## Audi Q8 / RS Q8 フロントーフモジュールのマイク配線の改修

サービスキャンペーン通知日	2021年6月16日
不具合の内容	フロントルーフモジュールに組み付けられているマイクにおいて、製造工程管理が不適切なため、マイクに接続されている配線が左右逆に取り付けられています。そのため、ナビゲーション等の音声制御システムの認識が不安定になるおそれがあります。
改善の内容	全車両、当該配線を入れ替えて接続します。

### 不具合発生箇所

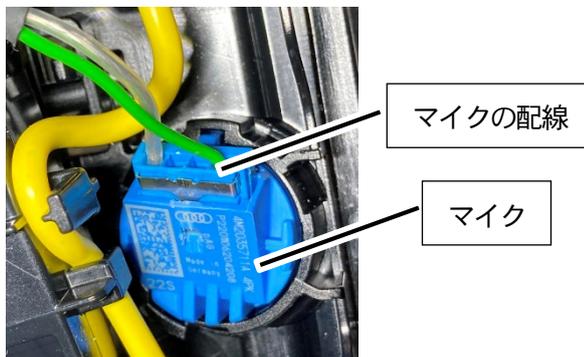
フロントルーフモジュールのマイク

注：  は、配線を入れ替える部品を示します。
